Modulo per la presentazione delle osservazioni per i piani/programmi/progetti sottoposti a procedimenti di valutazione ambientale di competenza statale

ID: Codice procedura (ID_VIP/ID_MATTM): 12691

“Progetto di un impianto eolico denominato "Pitigliano" ubicato nei comuni di Pitigliano (GR) e Sorano (GR) costituito da 20 (venti) aerogeneratori di potenza nominale 7,0 MW per un totale di 140,0 MW con relative opere connesse ed infrastrutture indispensabili”

Immagine 1. Vincoli ex art. 136 del CBC dal PIT della Regione Toscana e zona approssimativa dove è progettato l'impianto industriale.

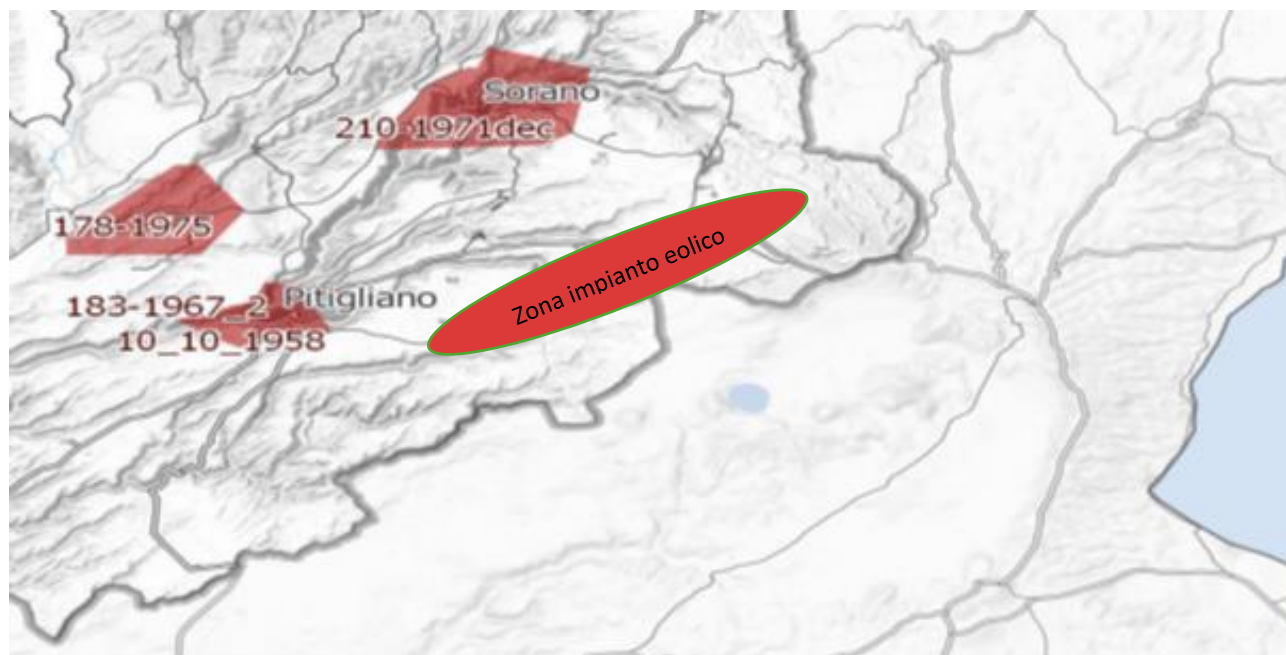
Inoltre, come sostiene la Proponente parte dell'impianto si verrebbe a trovare a 3,5 km dal centro abitato di Sorano. Infatti, tre degli aerogeneratori WTG 08, 09, 10 sono addirittura all'interno delle fasce di rispetto dei 3 km del suo vincolo paesaggistico di notevole interesse pubblico ex art 136 del CBC. Si evidenzia che così si crea

un'ulteriore incompatibilità con la tutela del Paesaggio.

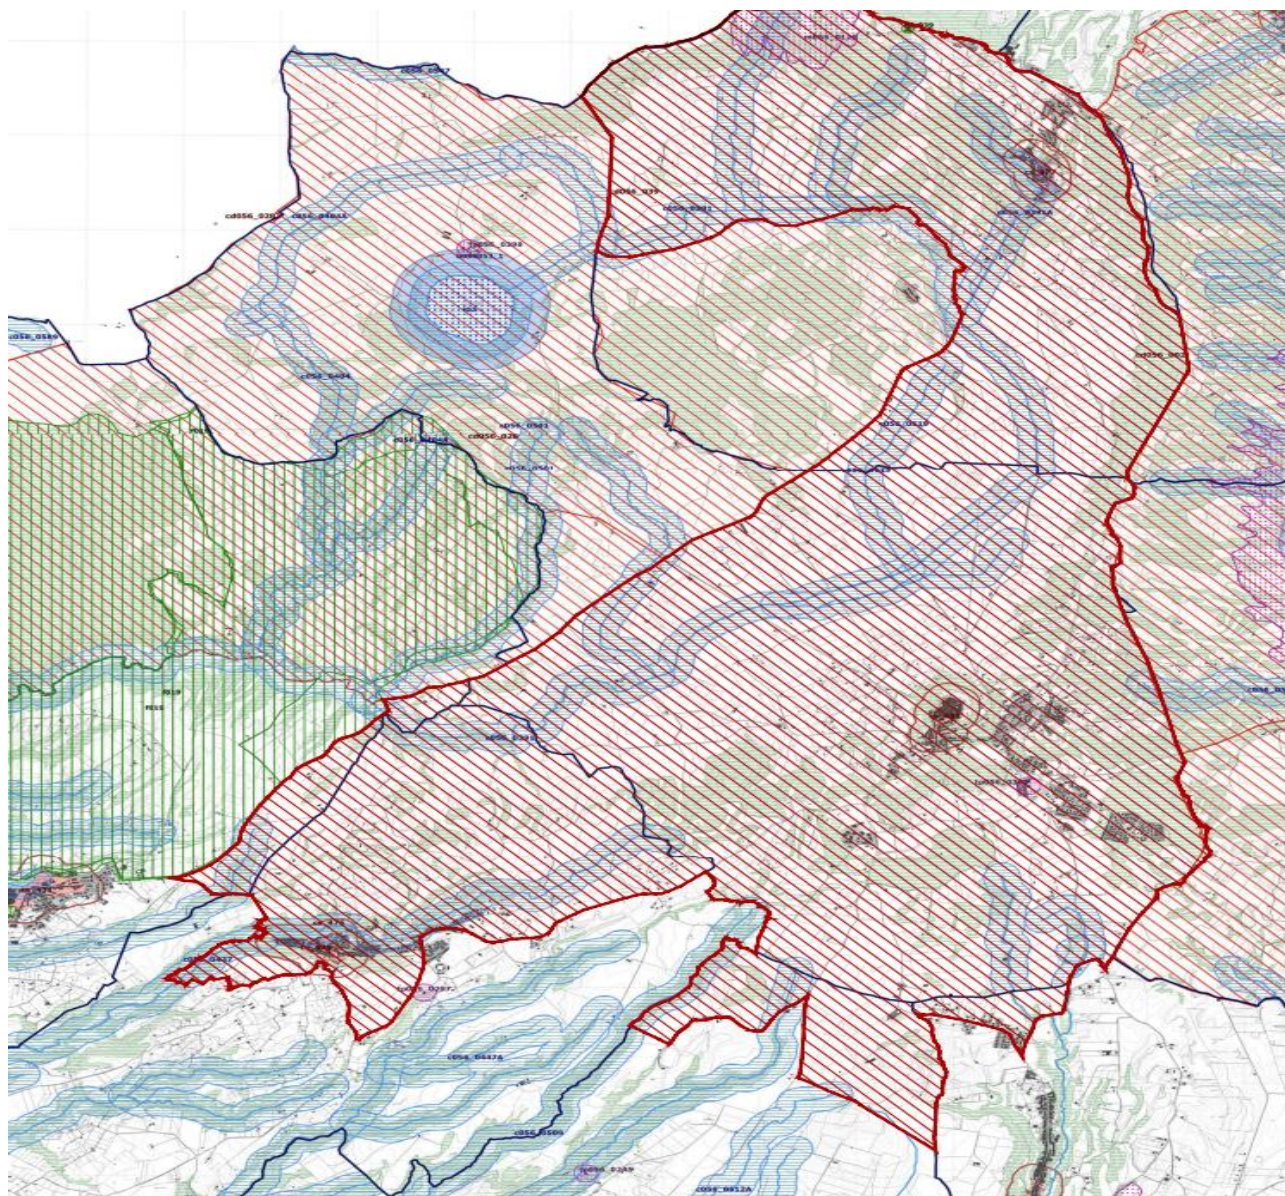
Come è illustrato nell'immagine si ribadisce che l'impianto industriale "Pitigliano" ricade completamente all'interno delle fasce di rispetto dei due vincoli di notevole

interesse pubblico e lambisce quelle di un terzo vincolo e quindi come affermato dal Consiglio di Stato nelle sentenze citate, l'impianto è insediato in area non idonea ai sensi dell'art. 20 comma 8 lettera c quater del D.Lgs. n. 199/2021 e ss.mm.ii al contrario di quanto sostiene la proponente.

Immagine 3. Cumulo di una parte di impianti eolici, fotovoltaici e geotermici industriali in progettazione ed esistenti intorno all’eolico industriale “Pitigliano”.

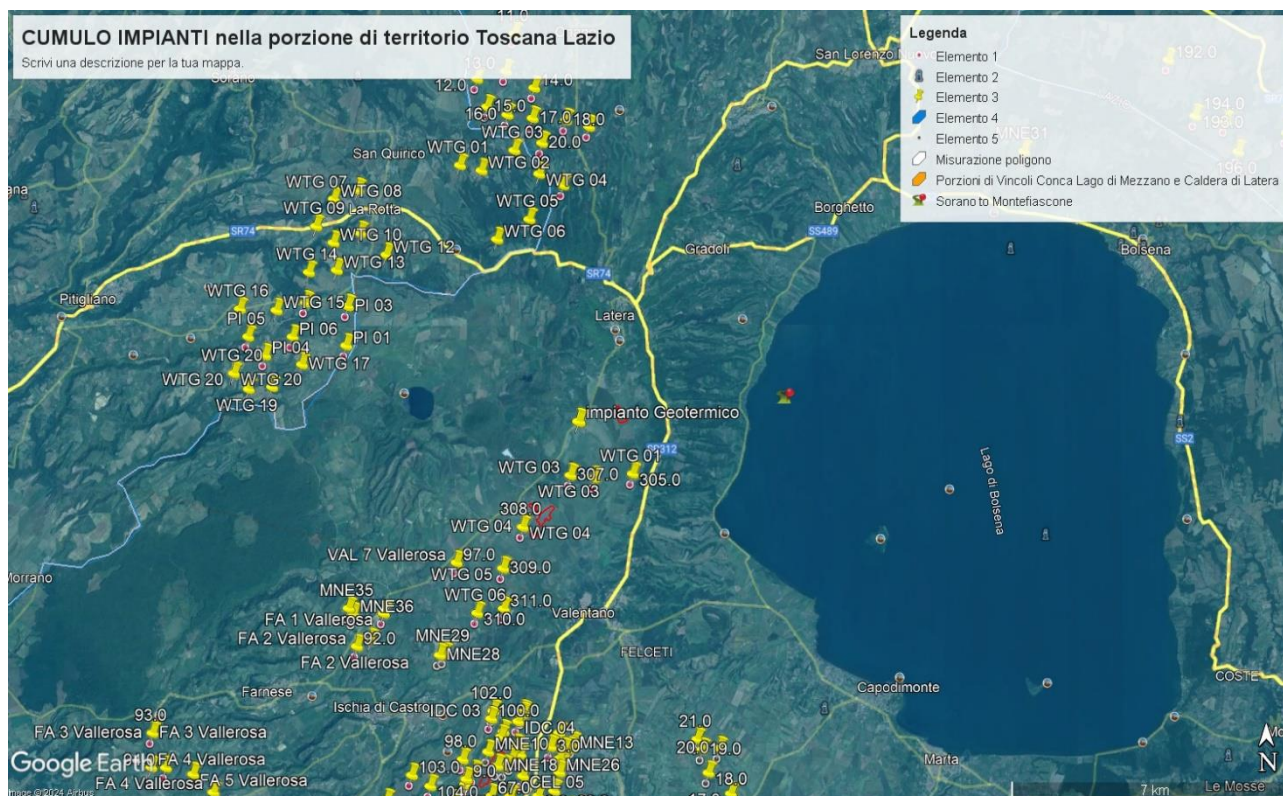
Beni Culturali “*Ambito paesaggistico, geologico e geomorfologico dell’orlo della caldera di Latera ...*” Non vengono nemmeno citati gli impianti eolici in progetto al MASE, il “Rempillo” (6 aerogeneratori) e un altro in verifica amministrativa di 14 aerogeneratori e 72, 6 MW. Ad oggi nei territori di Pitigliano, Sorano e in quello limitrofo potenzialmente potrebbero essere insediati 40 aerogeneratori alti 200 metri e larghi 170. Ma la proponente non cita neanche altri impianti che creerebbero il cumulo e quindi maggiore impatto. Infatti, sul territorio della “Città del Tufo” (Sorano e Pitigliano) impatterebbero anche l’impianto eolico “Montarzo” di Onano con 13 aerogeneratori con le dimensioni ricordate, l’altro eolico industriale nel territorio di Valentano con sette aerogeneratori (stesse dimensioni), gli impianti di Farnese con un minieolico di 3 Torri alte 60 metri già installate in località Poggio del Crognolo e l’impianto eolico industriale “Vallerosa” (7 aerogeneratori alti 200 metri e larghi 158 metri) in procedura VIA presso la Regione Lazio. Inoltre, altri impianti del minieolico già presenti a Valentano, Cellere e Piansano e due progetti eolici industriali con le stesse dimensioni (200 m x 170 m) nel Comune di Ischia di Castro. La valutazione del cumulo non prende neanche in considerazione gli impianti industriali di fotovoltaico e agrivoltaico in progetto a Farnese, Valentano, Ischia di Castro, Cellere. L’impianto geotermico in procedura Via al MASE, progettato nella Caldera di Latera. Quindi è stata effettuata una valutazione del potenziale impatto cumulativo non veritiera a dispetto di quanto affermato dalla proponente che sostiene di aver preso in considerazione uno spazio di 10 km intorno al suo impianto per gli impatti che si creerebbero.

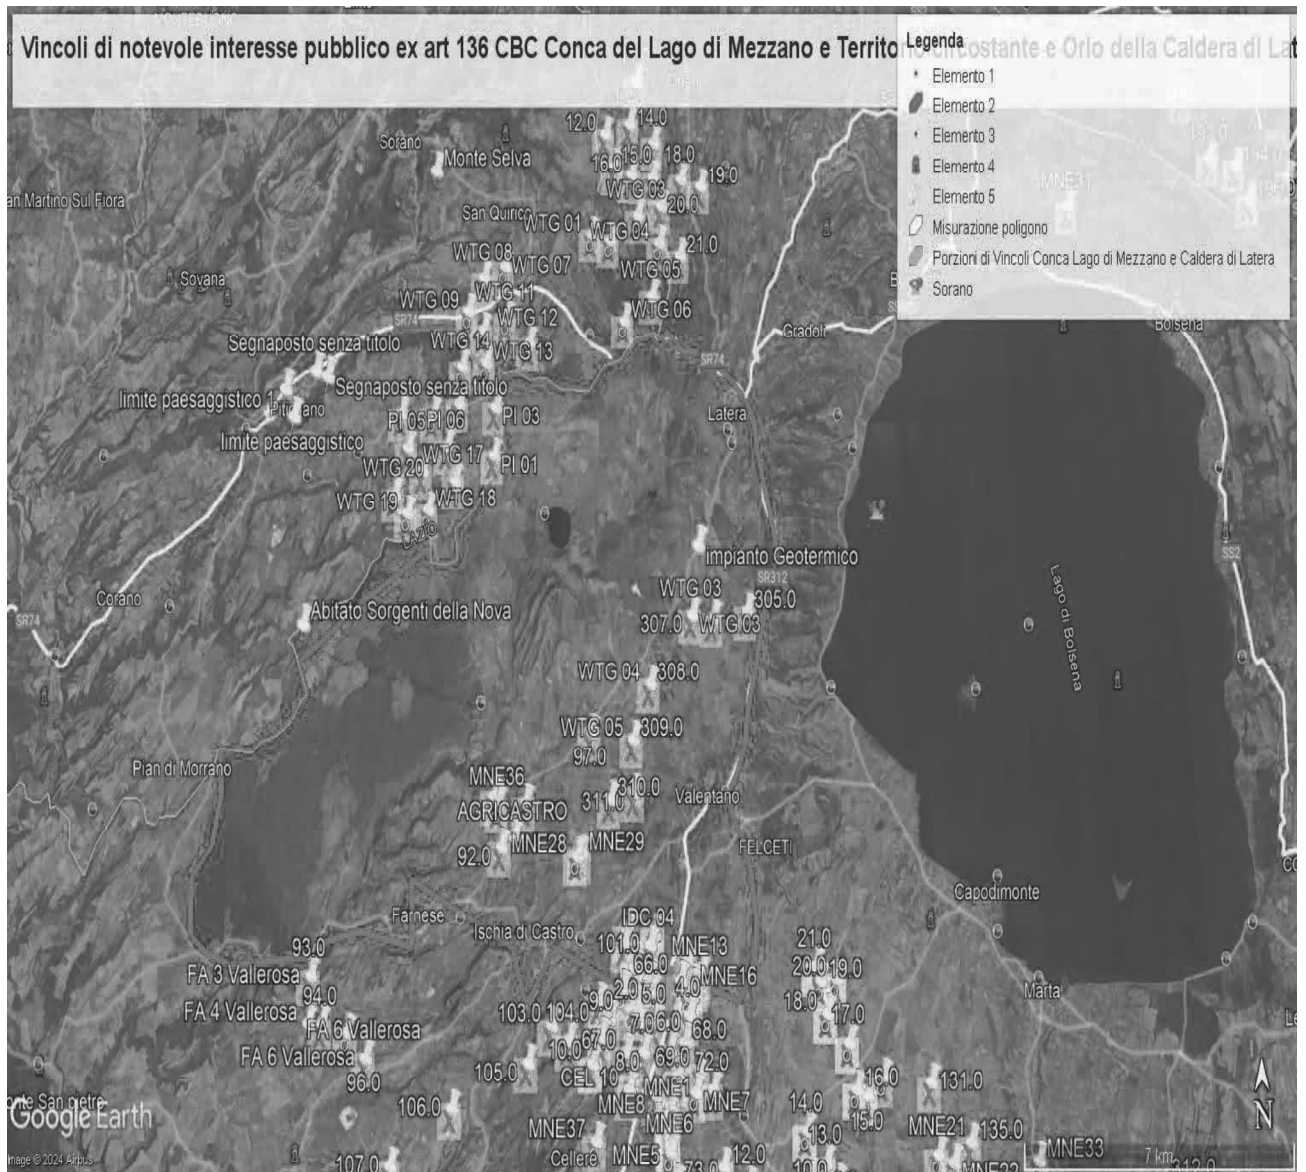
ma nelle sue immediate vicinanze (a soli 100 metri i primi due aerogeneratori) oltre ad impattare sul territorio e sulle economie di cinque Comuni del Lazio (Farnese, Onano, Latera, Valentano, Grotte di Castro e Gradoli) si trova nelle fasce di rispetto dei Beni di notevole interesse pubblico come si è evidenziate nelle Osservazioni precedenti e crea degli impatti negativi anche sui beni naturalistici come verrà dettagliato nell'Osservazione relativa alla Vinca. Inoltre, andrebbe a sommarsi al già enorme cumulo di impianti eolici e fotovoltaici e geotermici che creano una elevata criticità ambientale nella provincia di Viterbo e interferiscono anche con il territorio toscano come si può vedere dalle varie immagini dell'Allegato n. 1.

IMMAGINE n. 2 Impianto eolico industriale “Pitigliano” e distanze aerogeneratori dai Vincoli della Conca del Lago di Mezzano...

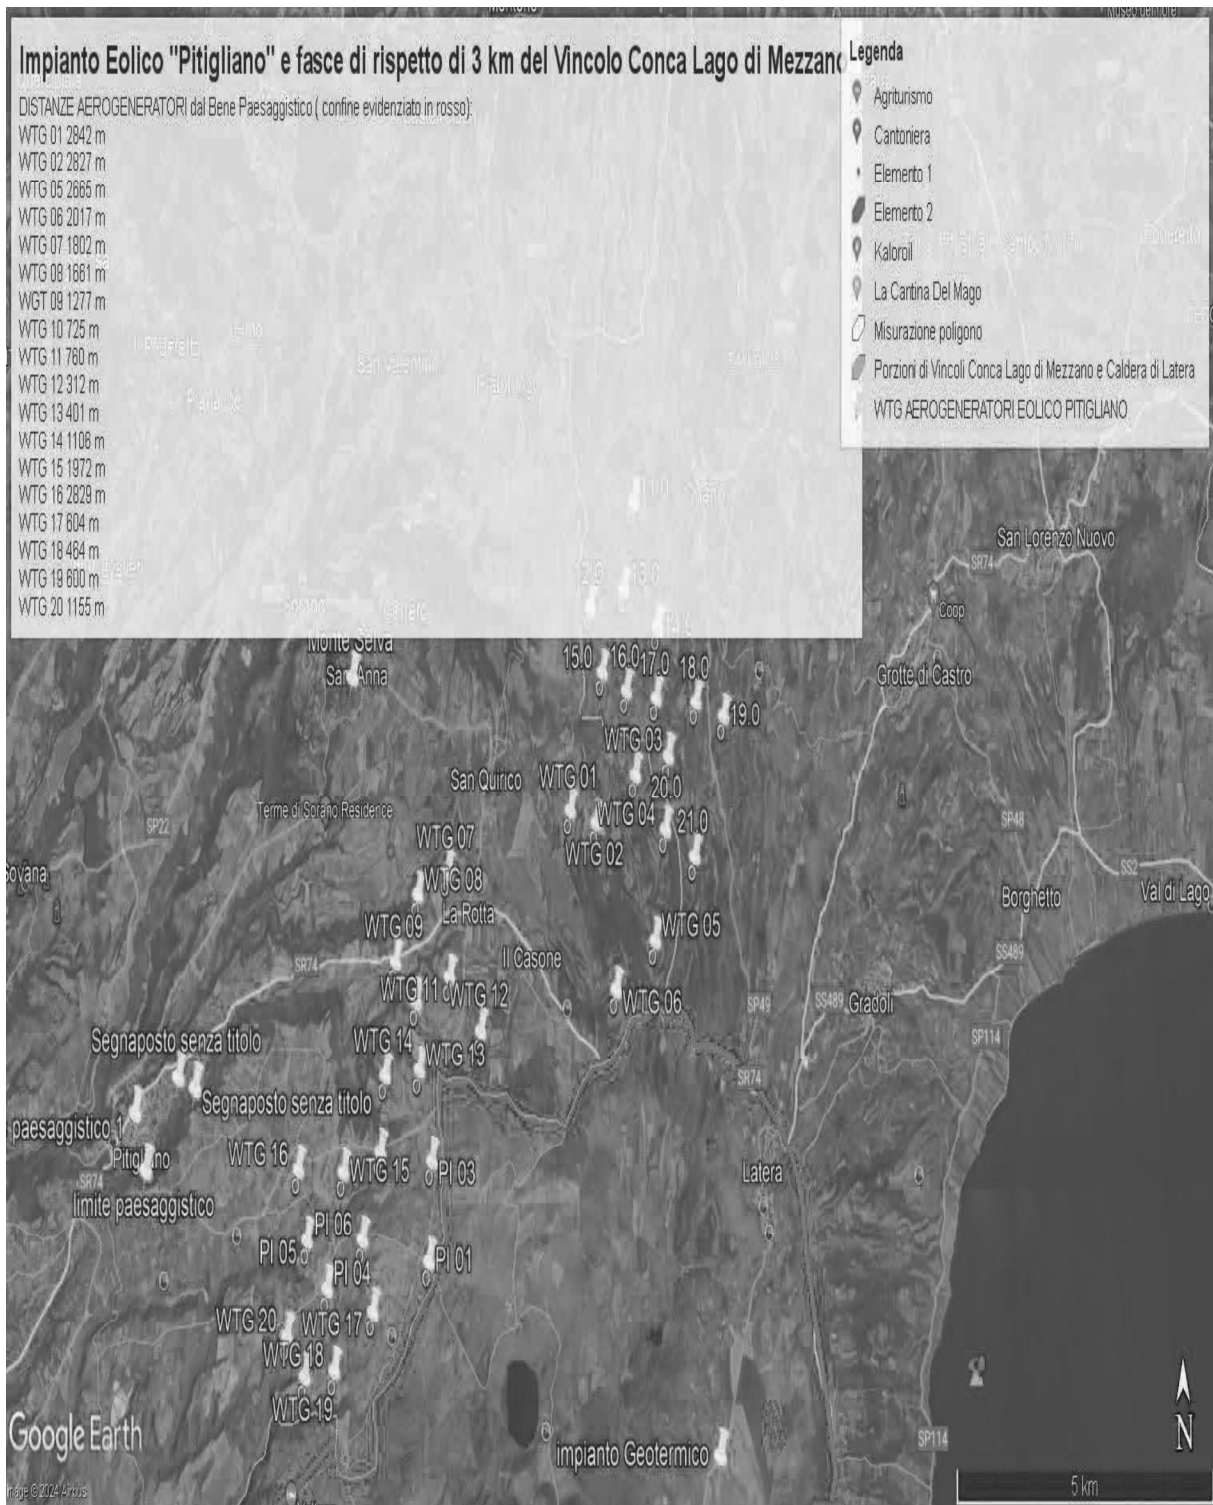
Al contrario si evidenzia che l'impianto eolico industriale citato non solo ricadrebbe con tutti e 20 gli aerogeneratori all'interno delle fasce di rispetto di 3 km di due vincoli paesaggistici di notevole interesse pubblico esistenti nella Regione Lazio e con una parte di essi nel vincolo paesaggistico del Centro abitato di Sorano (GR) quindi in aree non idonee all'installazione di impianti di energia rinnovabile. Addirittura, alcuni aerogeneratori sarebbero ubicati a poche centinaia di metri dai perimetri dei due vincoli paesaggistici laziali ex art 136 del CBC.

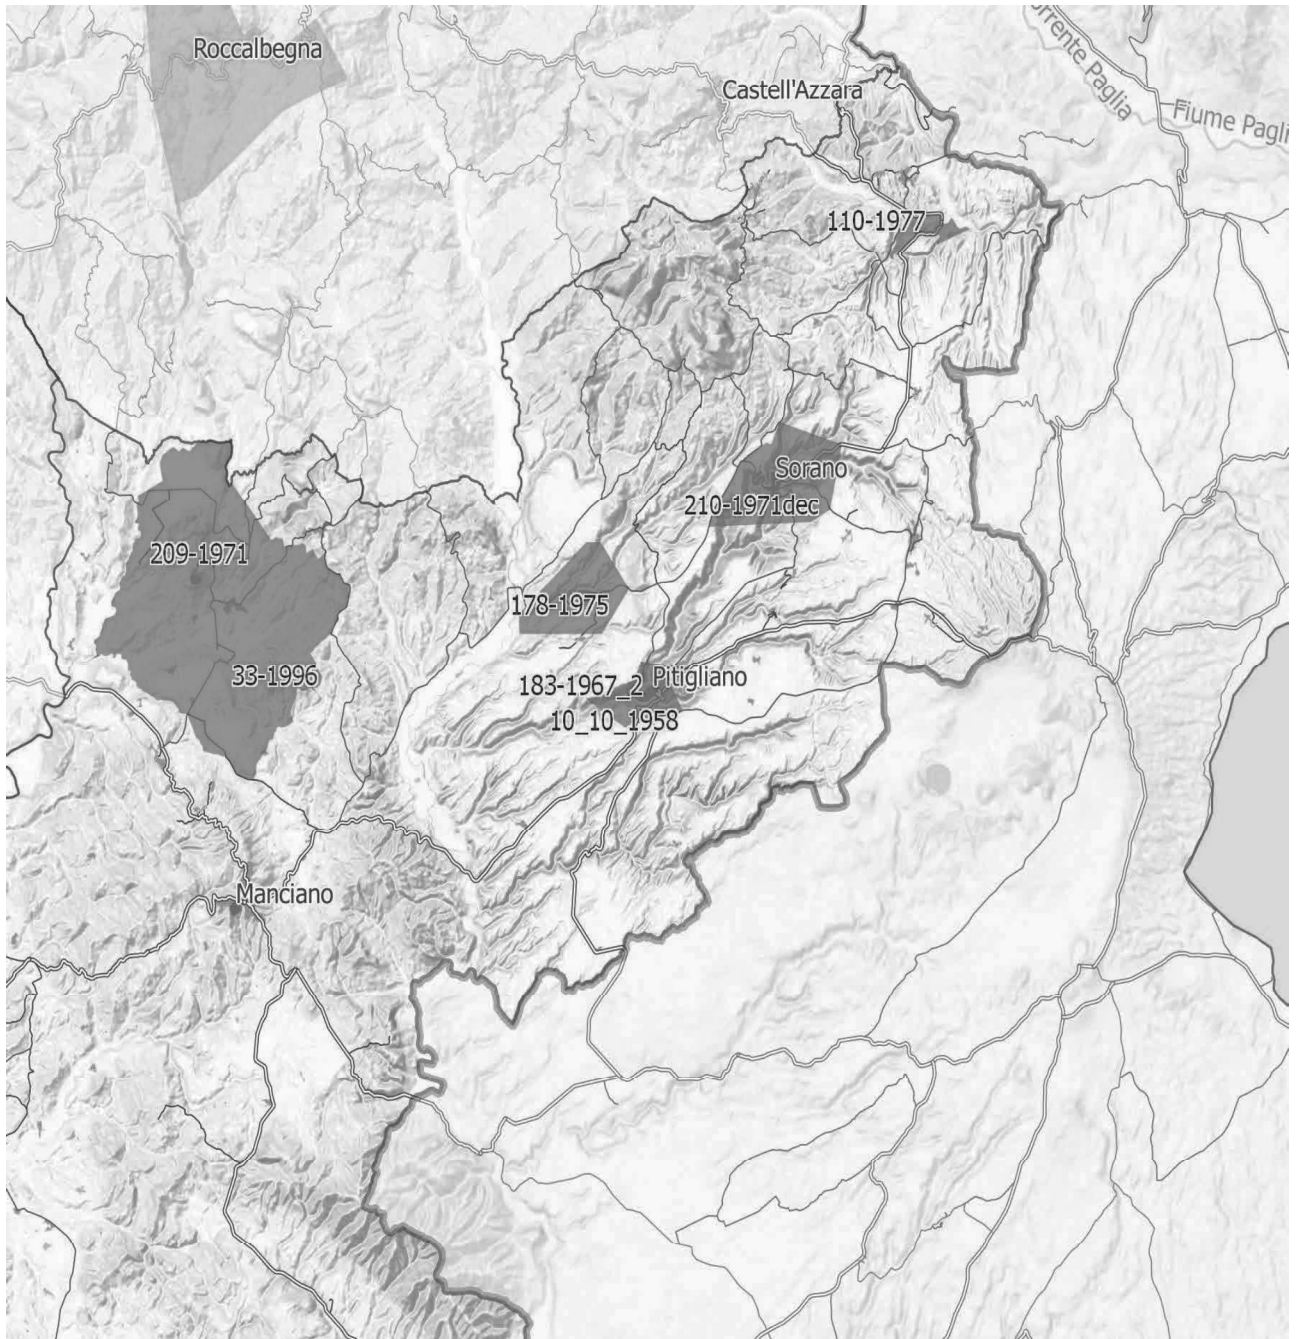
IMMAGINE n. 4 Si evidenzia che i tre aerogeneratori WTG 07, WTG 08 e WTG 09 impattano con il vincolo paesaggistico di notevole interesse pubblico del Centro Storico di Sorano. Il WTG 07 si troverebbe a 2828 m, WTG 08 2504 e WTG 09 2990. Il cavidotto dell'impianto invece impatta in buona parte del Vincolo paesaggistico ex art. 136 del CBC del Centro Storico di Pitigliano.
